**Terminale GNL
da 8 Miliardi di Sm³/anno
nel Nord Adriatico**

**Chiarimenti alla
Documentazione Predisposta
per la Procedura di AIA**

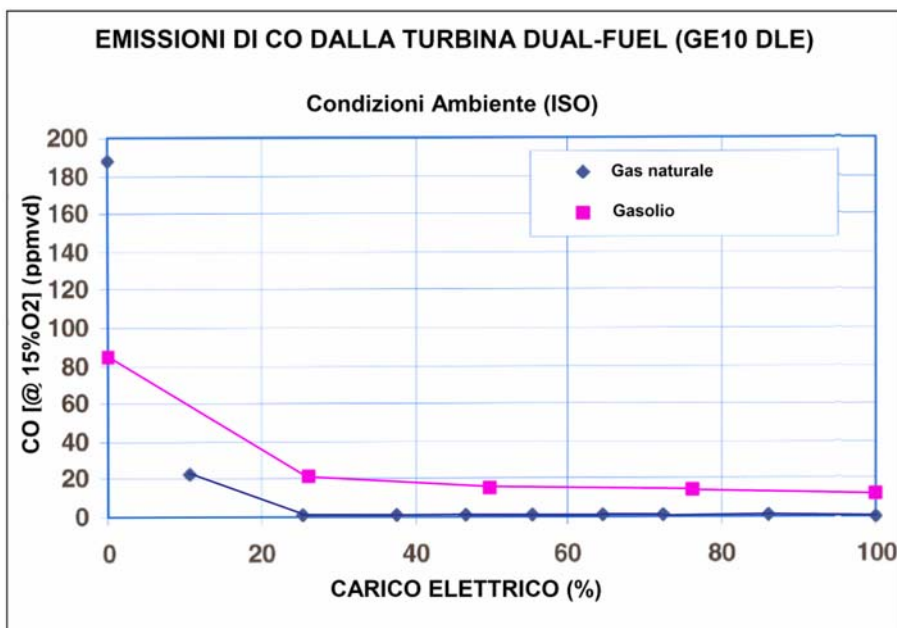
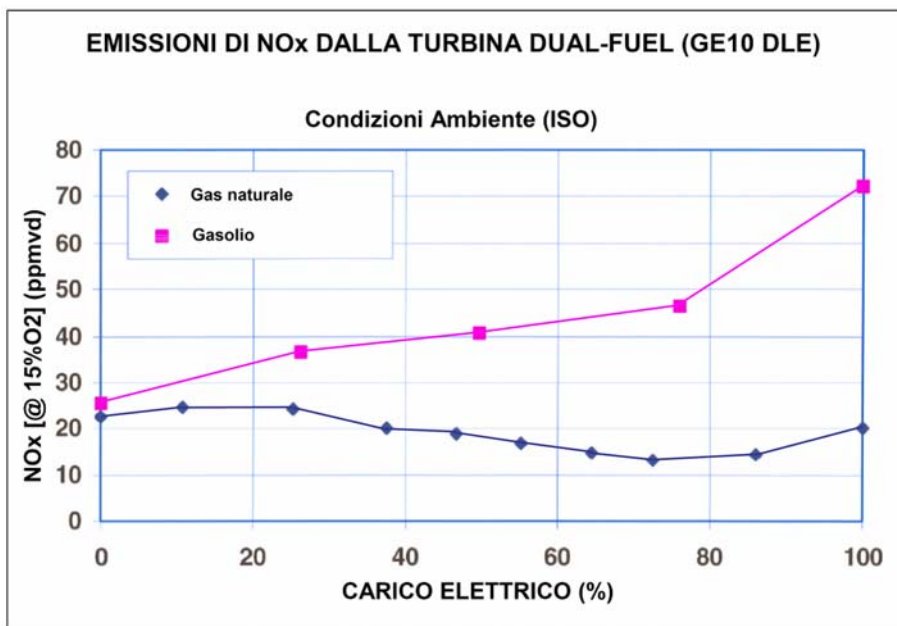
Specificare quali sono i limiti garantiti dal costruttore per le emissioni in atmosfera di NOx per il TG alimentato sia a gasolio sia a gas naturale.

Per quanto riguarda le emissioni in atmosfera di NOx dalla GTG dual-fuel si evidenzia che il costruttore non garantisce alcun limite per il funzionamento a gasolio (GE Oil & Gas, 2005).

Un’indicazione sulle diverse performances delle emissioni per il funzionamento a gas naturale e a gasolio della turbina dual-fuel è stata ottenuta dai test di fabbrica forniti dal costruttore. Nelle figure di seguito riportate si osserva la curva di emissione in funzione del carico elettrico e del tipo di combustibile in condizioni ambiente ISO¹ (Terminale GNL Adriatico, 2008c):

Ad ulteriore chiarimento, nella tabella seguente vengono riportati i valori emissivi corrispondenti al 60% e al 100% di carico elettrico, espressi in mg/m³:

Inquinante	Alimentazione TG Dual-Fuel	U.d.M. [ppmvd]		U.d.M. mg/m ³	
		Load 60%	Load 100%	Load 60%	Load 100%
NOx	gas	15	20	29	39
NOx	diesel	45	75	88	146
CO	gas	--	--	--	--
CO	diesel	20	20	24	24

Si evidenzia che i valori emissivi sopra riportati non sono garantiti dal fornitore.
